정기(기동점검) 점검 결과보고

[동북선 도시철도 민간투자사업 건설공사(3공구)]

□ 점검일시 : 2024.02.14 (수)

○ 흠막이가시설 안전(도시철도사업부)

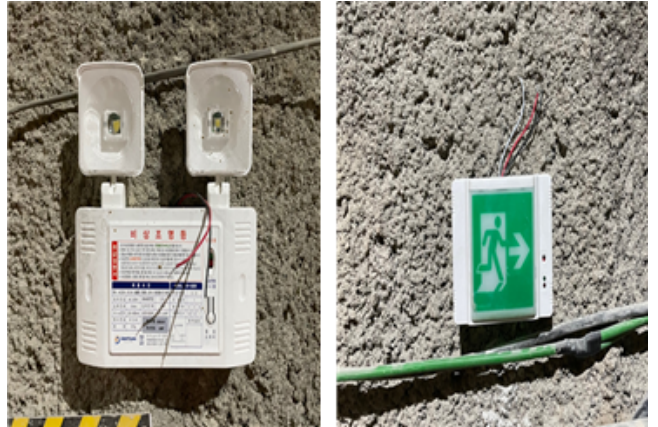
- 지장물로 인해 토류판 대신 강판으로 흠막이를 설치한 부분이 배부름 현상이 나타나고 있으며, 기존 토류판과 이격이 있으니 보강 조치 바람

- ※ 위험성평가 권고(반영) 사항
- ※ 산업안전보건 기준에 관한 규칙 제346조(조립도), 제347조(붕괴 등의 위험방지)
